Lavori di allargamento in tratti saltuari della S.S. n°38
dal Km 18+200 al Km 68+300

PROGETTO DEFINITIVO

Relazione sulle integrazioni per procedimento
di assoggettabilità VIA

Integrazione richieste MASE

INTERFERENZA TRATTA T1 – SOPPRESSIONE PASSAGGIO A LIVELLO 24+270 FORCOLA

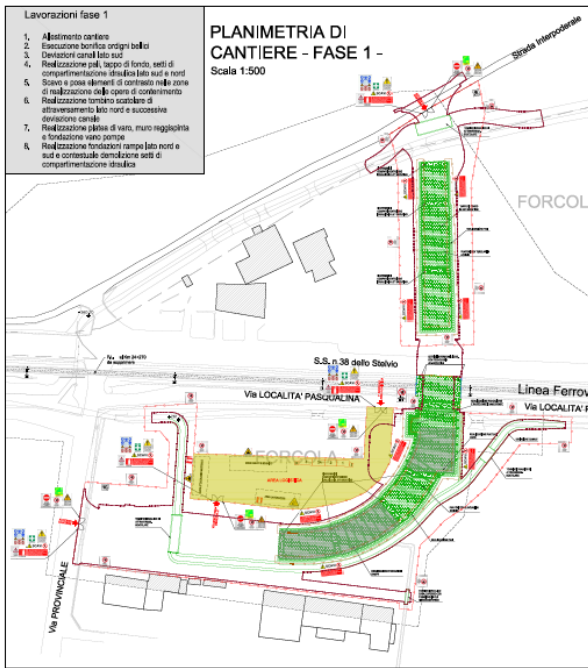
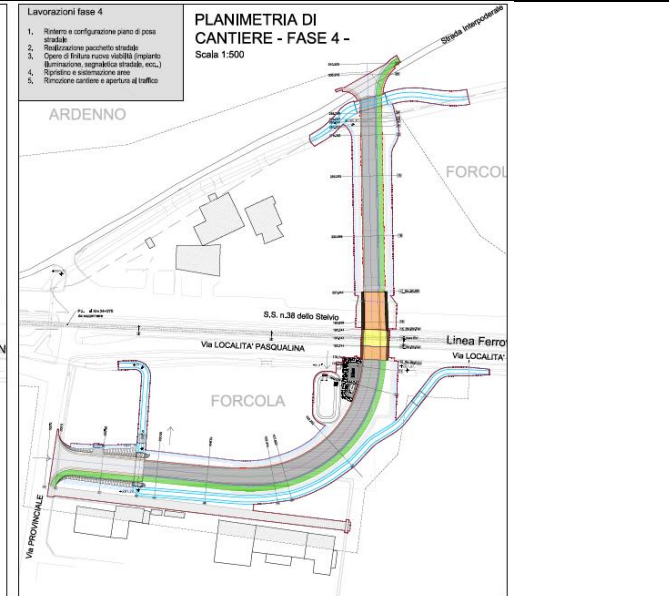
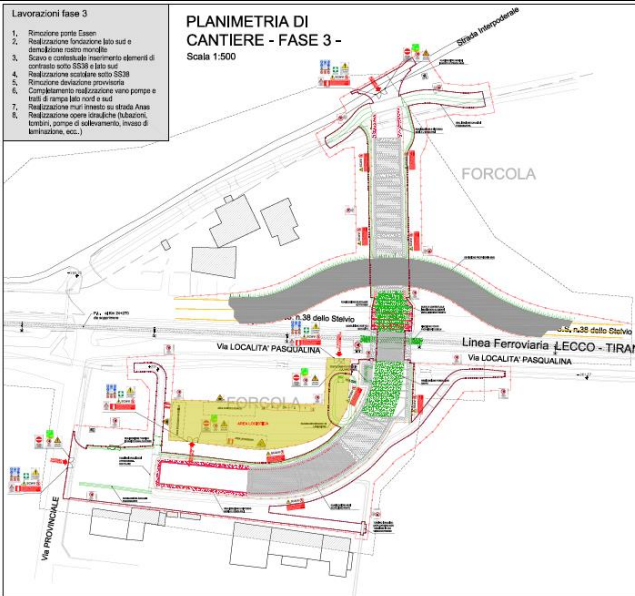
Componente	n.		Richieste integrazione MASE
ASPETTI GENERALI E CUMULO CON ALTRI PROGETTI	1	1	In riferimento alle interferenze dell'opera in progetto evidenziate nello SPA con possibili sovrapposizioni di altri interventi in fase di realizzazione/da realizzarsi nel breve-medio periodo, si chiede di approfondire i potenziali impatti di carattere ambientale derivanti dalla contemporaneità di installazione dei cantieri e dallo svolgimento dei diversi interventi previsti
		2	specificare se la realizzazione dei singoli interventi potrà sovrapporsi, anche parzialmente, a quelli già in essere o in via di attivazione e integrare le valutazioni con approfondimenti sul possibile cumulo degli impatti che ne possono derivare.
	2		Verificare che le aree su cui si intenderà realizzare il progetto non siano attualmente previste opere a mitigazione di altri interventi, considerato che in alcuni comuni interessati dalle opere sono previsti lavori che riguardano la soppressione dei passaggi a livello e relative mitigazioni. In tal caso i progetti dovranno raccordarsi

L'interferenza riguarda la sovrapposizione delle lavorazioni previste al Km 21+600 per la realizzazione di una strada complanare a servizio dei due accessi privati separata da opportuni sistemi di ritenuta e collegata alla viabilità in progetto da RFI con i lavori per la soppressione del PL al km 24+270 e conseguente realizzazione del sottopasso.

L'analisi della documentazione acquisita evidenzia il coordinamento in fase progettuale Tra i progettisti di ANAS e di RFI per la verifica della compatibilità fra il progetto di soppressione del P.L. al Km 24+270 e l'intervento di adeguamento della S.S. n.38.

TRATTA T2 – ANTE OPERAM [diurno/notturno]

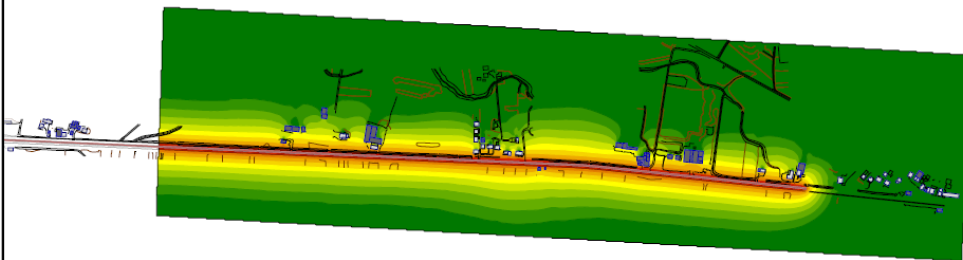
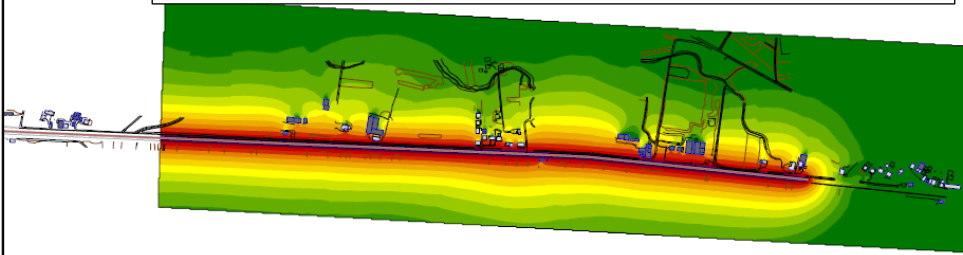
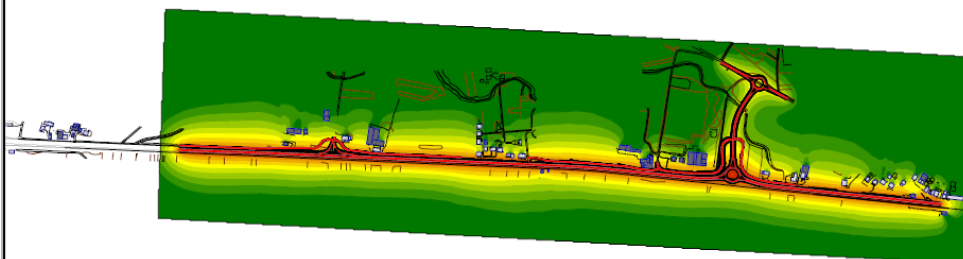
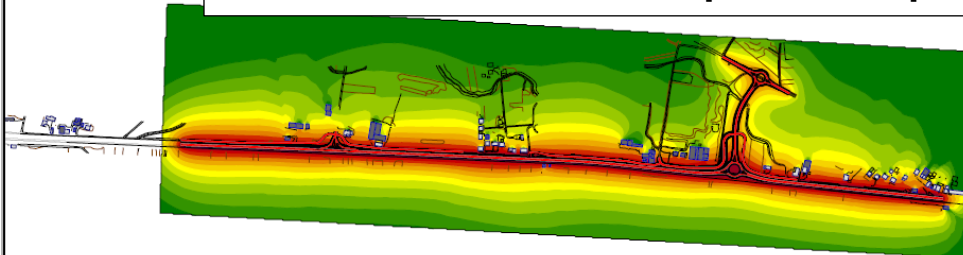
3	Integrare la documentazione fornendo in apposita tabella di raffronto con i limiti di rumore (motivare il valore limite utilizzato in ottemperanza a quanto disposto dal DPR 142/2004) le stime puntuali dei livelli di rumore in corrispondenza della facciata degli edifici (al dettaglio del piano dell'edificio) ai recettori ante-operam, post-operam e post-operam con mitigazioni verificando che non si verifichino transizioni tra ante- operam e post-operam (con eventuali mitigazioni) da condizioni di conformità a condizioni di non conformità dei limiti di rumore o incrementi apprezzabili nel post- operam di livelli di rumore che già nell'ante-operam fossero superiori ai limiti
		4	Dettagliare l'approccio modellistico utilizzato per le stime di livelli di rumore ai recettori sotto il profilo dell'accuratezza (riportando i dati di misura di taratura raffrontati con le stime modellistiche argomentando l'adeguatezza della posizione e della durata della rilevazione fonometrica rispetto anche alla durata settimanale) e della corrispondenza ai dati fisici, compresi quelli relativi alla composizione del traffico;

Dalle simulazioni si evince la irrilevanza del rumore emesso dalle viabilità aggiuntive legate al progetto. Si osserva un lieve innalzamento dei livelli in corrispondenza ai tratti ove saranno realizzate le complanari, tuttavia i livelli si mantengono comunque inferiori ai limiti normativi.

Figura 2.1 Localizzazione dei punti di monitoraggio

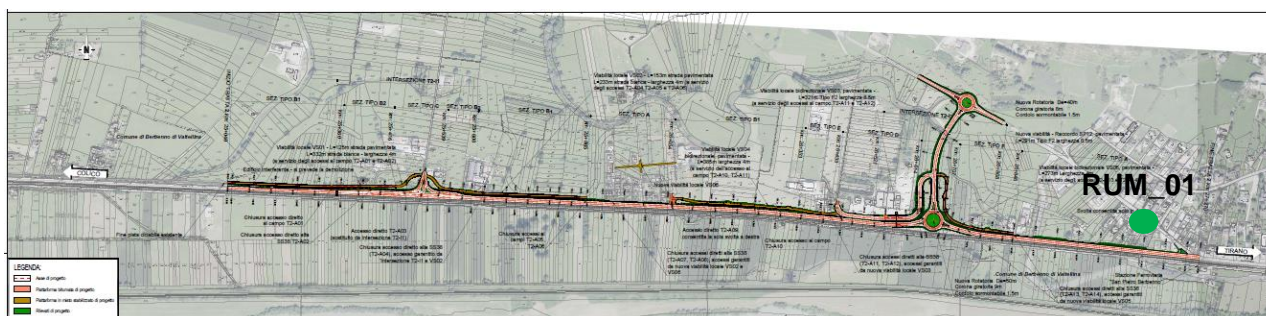
7	Prevedere nel PMA di cui al punto 8, un Monitoraggio specifico, sia per la fase ante operam, corso d'opera che post operam (nelle aree di cantiere e limitrofe), finalizzato a evitare la proliferazione di specie aliene invasive e che preveda che le segnalazioni di nuovi nuclei di specie vegetali esotiche invasive, prevedendo che, qualora presenti, siano comunicate tempestivamente all'indirizzo mail aliene@biodiversita.lombardia.it;	
ACQUE SUPERFICIALI	6	1	Fornire una descrizione esaustiva dei corpi idrici coinvolti dalle tali interferenze, comprensiva di valutazione del loro valore ecologico, impatti attesi e reticolo di appartenenza (principale o minore)	
		2	1	Specificare la tipologia di opere e gli eventuali impatti previsti, sia in fase di esercizio che in fase di cantiere, dei seguenti corpi idrici afferenti al reticolo idrico principale: torrente Adda Vecchia (codice corpo idrico IT03N008001B1LO) in comune di Berbenno;

Punti	Coordinata X	Coordinata Y	Ricettore(*)
RUM_01	49.097	16.9614	R20
Nota (*): confronto Studio acustico

Figura 2.2: Estratto della carta pedologica della provincia di Sondrio

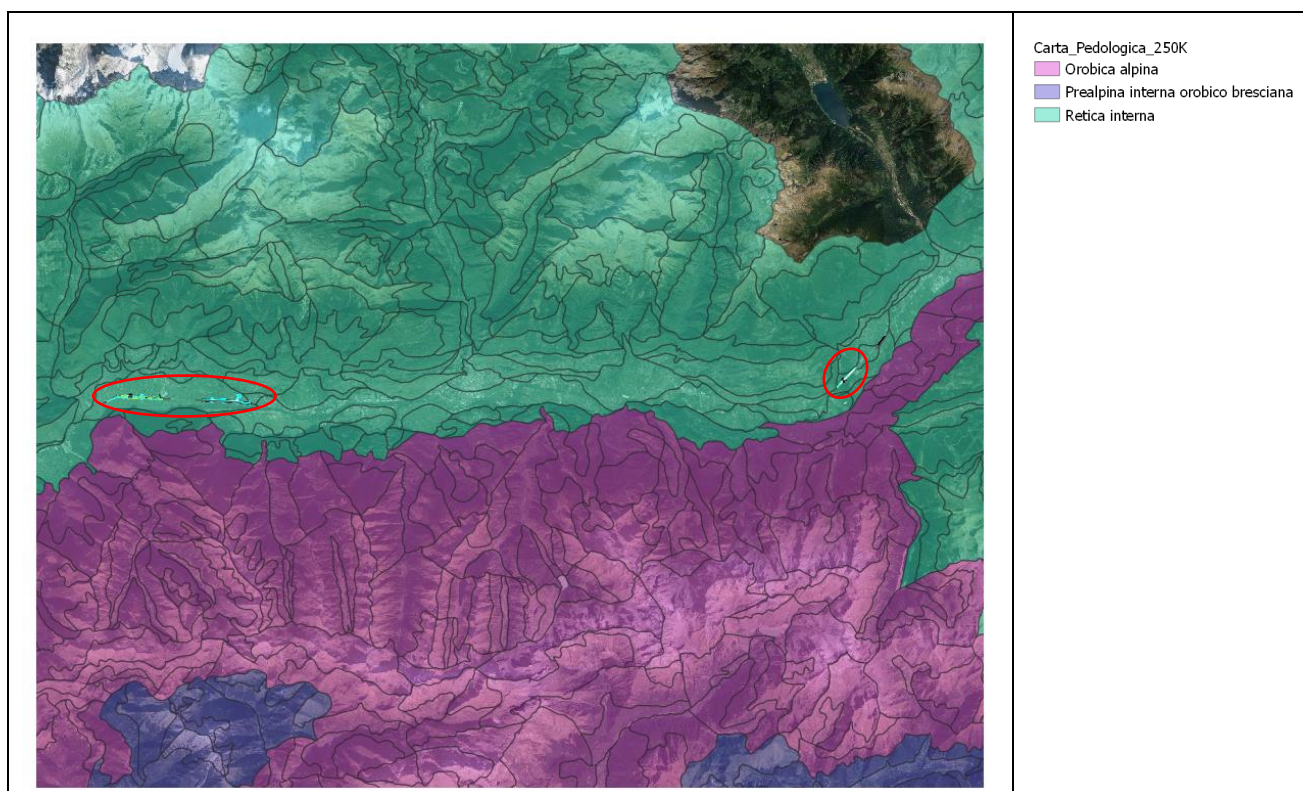
SUOLO	4	1	Integrare la documentazione fornendo un estratto della carta pedologica regionale (geoportale regionale) o studi pedologici di maggior dettaglio specificandone la scala, centrato sui siti oggetto degli interventi e individuare, specificatamente per le singole aree occupate definitivamente dalle opere e temporaneamente dai cantieri, le tipologie pedologiche presenti.
		2	A valle dello studio sopra indicato, ai sensi delle linee guida SNPA 28/2020, di tali suoli indicare le proprietà più rilevanti, la biologia del suolo e i processi pedogenetici passati e presenti;
		3	definire l'esatta quantificazione del suolo permeabile che verrà definitivamente perso e impermeabilizzato, sia in termini areali che

L'area fa parte della regione pedologica delle Alpi, che comprende le Alpi occidentali e centrali con rocce ignee e metamorfiche; in particolare ricade nel distretto geografico del fondovalle della Valtellina e nella provincia geografica definita "Retica interna".

Dettaglio del varco della RER interessato dalle opere in progetto

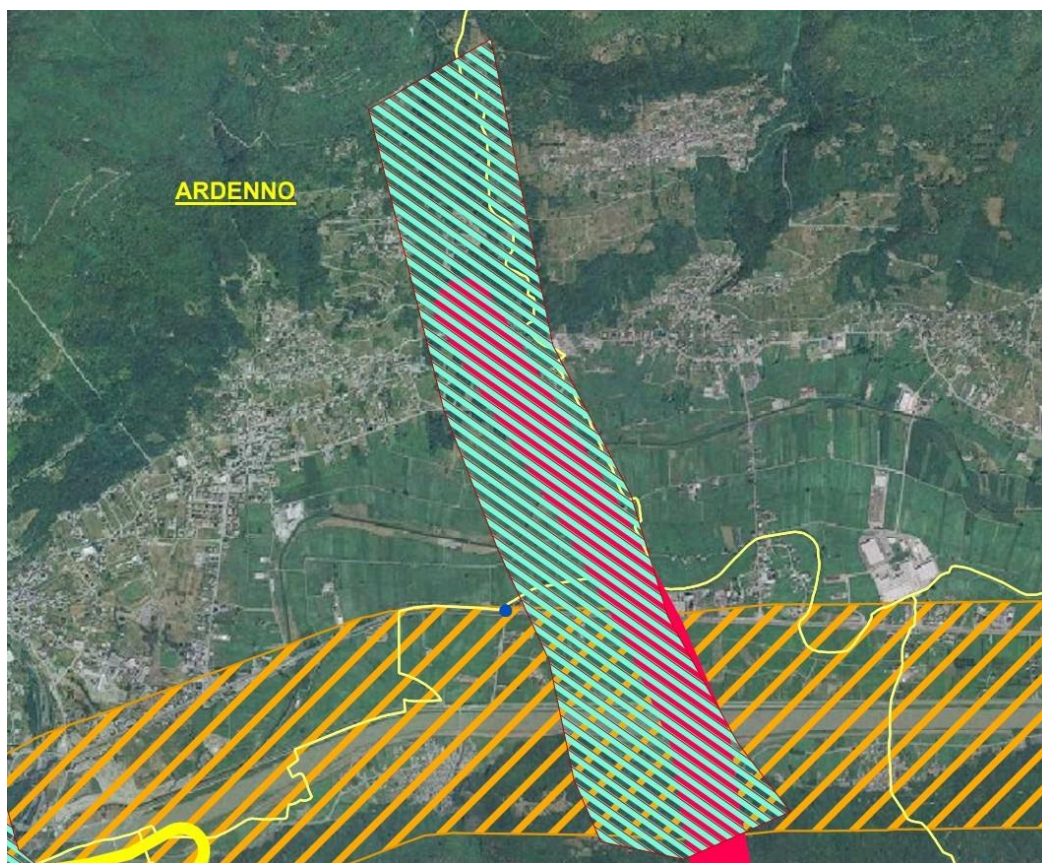
4	Preso atto che l'infrastruttura esistente rappresenta già un elemento di sbarramento artificiale lineare nei confronti della fauna, si chiede di approfondire, anche attraverso la consultazione di strumenti ecologici di maggior dettaglio (Rete ecologia provinciale e comunale), nonché con l'interlocuzione degli Enti Locali interessati, la possibilità di realizzazione di opere secondarie atte al miglioramento della connettività ecologica e all'incremento della permeabilità faunistica (passaggi per piccola fauna e ambienti atti ad agevolarne l'ausilio, barriere per impedire l'attraversamento a raso dell'infrastruttura, etc.). A tal proposito, si suggerisce di far riferimento al PTCP della provincia di Sondrio che identifica alcuni corridoi ecologici in prossimità dei tratti interessati dai lavori di allargamento della SS38, tra i versanti retico e orobico della Valtellina.

Nel tratto corrispondente, i lavori di allargamento stradale previsti produrranno un impatto non significativo nella componente ecologica, vista la notevole carenza di elementi di naturalità e la preesistenza dell'infrastruttura lineare della SS38.

Estratto della Tavola 3 del progetto MI-RA-RE modif. (in rosso: varco RER, in azzurro: corridoi proposti dal progetto, punto blu: possibile soluzione).

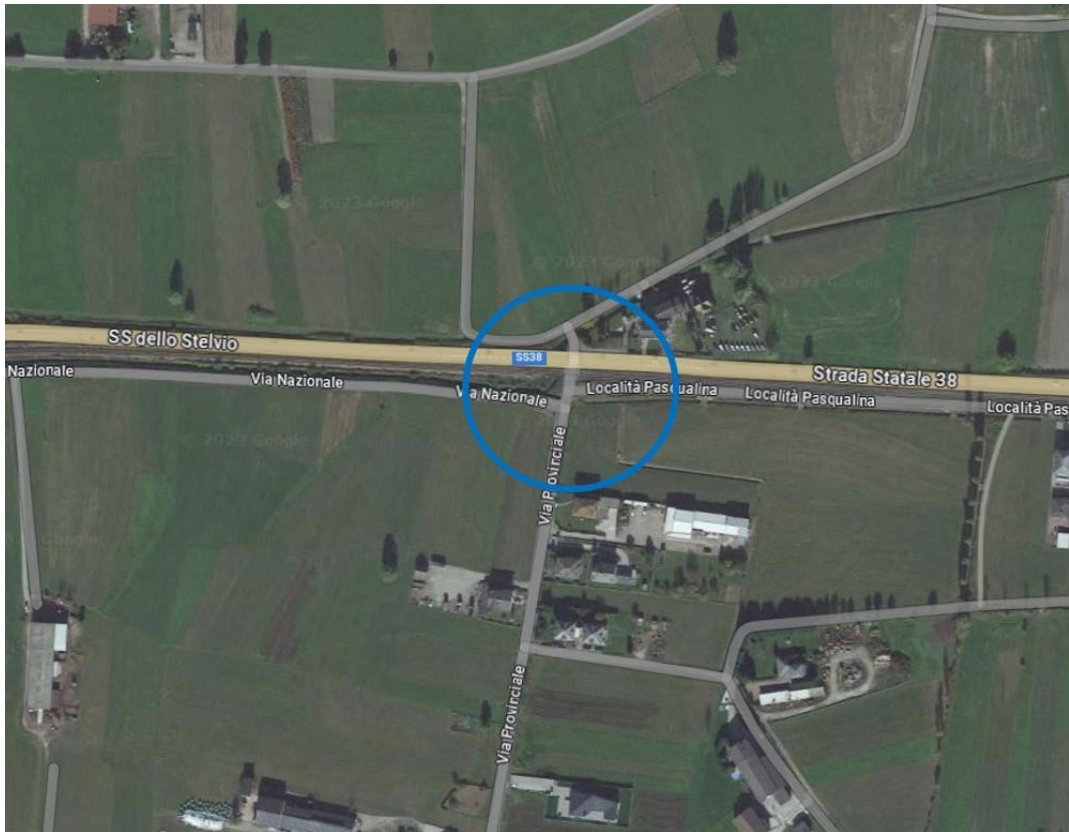
In questa sede, si richiede di valutare i corridoi di cui sopra, proponendo possibili soluzioni che, naturalmente tengano conto della orografia e morfologia dei luoghi, ivi compresa la presenza della linea ferroviaria; gli accordi con gli enti locali potranno essere perfezionati successivamente alla presente fase di richiesta integrazioni	
		5	Integrare lo SPA prevedendo la pianificazione delle attività di taglio della vegetazione delle aree boscate e se effettuati per la vegetazione spondale dei corsi d'acqua (Torrenti Adda vecchia e Valle di Boalzo), in modo tale che non interferiscano con i periodi riproduttivi delle diverse specie faunistiche potenzialmente presenti;	
		6	Integrare la documentazione prevedendo l'adozione, per le opere a verde, della ricostruzione delle cenosi erbacee mediante l'utilizzo della tecnica del fiorume e pianificando la raccolta del fiorume stesso prima dell'avvio dei cantieri, in corrispondenza di prati naturali prossimi all'area di intervento;

In tale località, è stata osservata la presenza di un passaggio sia sotto la strada statale sia sotto la linea ferroviaria di un piccolo corpo d'acqua (fossato-rivolo). L'area andrebbe attentamente analizzata (se non già effettuato da studi precedenti esistenti) e, in fase di cantiere, valutare un miglioramento/potenziamento della connettività tra gli ambienti agricoli separati da strada e ferrovia. L'apposizione di barriere anti-attraaversamento situate in prossimità del sito, unitamente a una corretta piantumazione di specie arboreo-arbustive, ne farebbero un ottimo passaggio per la piccola fauna.

Figura 2.12 Dettaglio rotatoria 1 e 2 Tratta T2

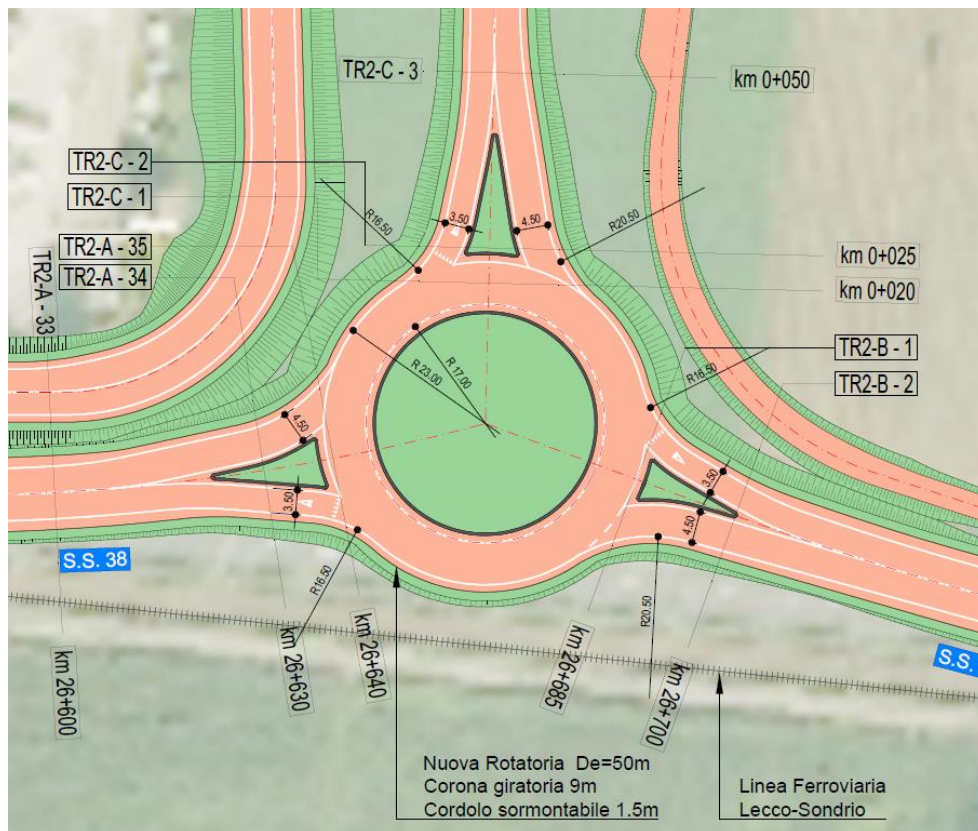
2	Specificare la tipologia di opere e gli eventuali impatti previsti, sia in fase di esercizio che in fase di cantiere, dei seguenti corpi idrici afferenti al reticolo idrico principale: il torrente Valle di Boalzo (codice corpo idrico N0080010891LO) nel comune di Teglio
		3	Valutare alternative progettuali al tombinamento del canale esistente presente nella Tratta 2 e finalizzati a limitare il più possibile gli impatti sul corpo idrico;	
		4	Verificare, anche mediante modello idrologico/idraulico, la compatibilità delle opere in progetto con le aree a rischio idraulico e idrogeologico perimetrate nel PAI";	
		5	Considerati i valori di soggiacenza della falda e i relativi impatti durante la fase di cantiere nella quale vengono previsti scavi in profondità, specificare l'eventuale interferenza dell'opera in progetto con aree di tutela assoluta o salvaguardia di captazione a servizio del pubblico acquedotto.

– che le rotonde previste nella Tratta n. 2 hanno diametro esterno non superiore a 50 m di raggio;

si ritiene che detti interventi non siano soggetti all'applicazione del R.R. n.7/2017 sul rispetto dell'invarianza idraulica.

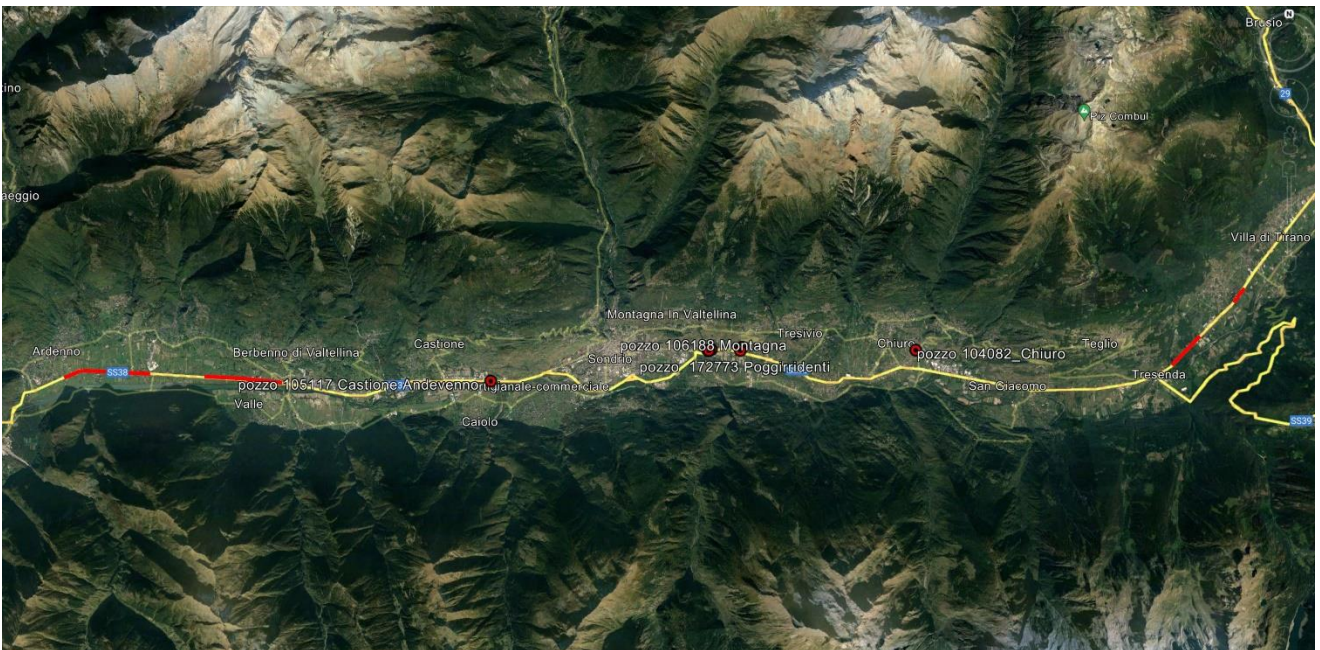
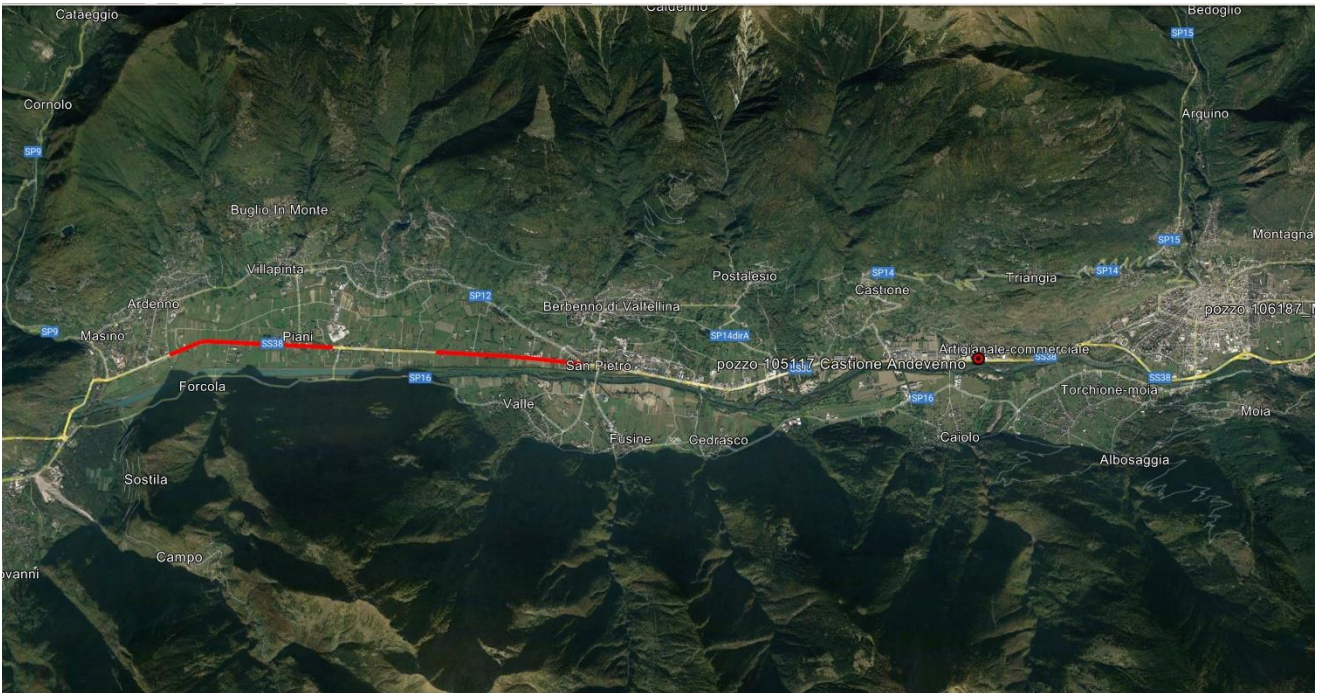
ACQUE SOTTERRANEE	7	1	Considerati i valori di soggiacenza della falda e i relativi impatti durante la fase di cantiere nella quale vengono previsti scavi in profondità, specificare l'eventuale interferenza dell'opera in progetto con aree di tutela assoluta o salvaguardia di captazione a servizio del pubblico acquedotto.	
PIANO DI MONITORAGGIO AMBIENTALE	8	1	Per quanto non cogente per la presente fase progettuale, considerata la natura dell'area e viste le richieste di integrazione di specifici aspetti di monitoraggio formulate da Regione Lombardia, si richiede di corredare la documentazione progettuale con Progetto di Monitoraggio Ambientale redatto secondo le Linee Guida per la predisposizione del Progetto di Monitoraggio Ambientale (PMA) delle opere soggette a procedure di VIA (D.Lgs 152/2006 e s.m.i.; D.Lgs. 163/2006 e s.m.i.) e quanto sopra richiesto per specifiche componenti	
		2	Per quanto concerne le aree di cantiere, considerati gli interventi previsti

Come si può osservare dalle cartografie sotto riportate non vi sono pozzi ad uso idropotabile nelle aree di intervento e interferenze con aree di tutela assoluta o di salvaguardia
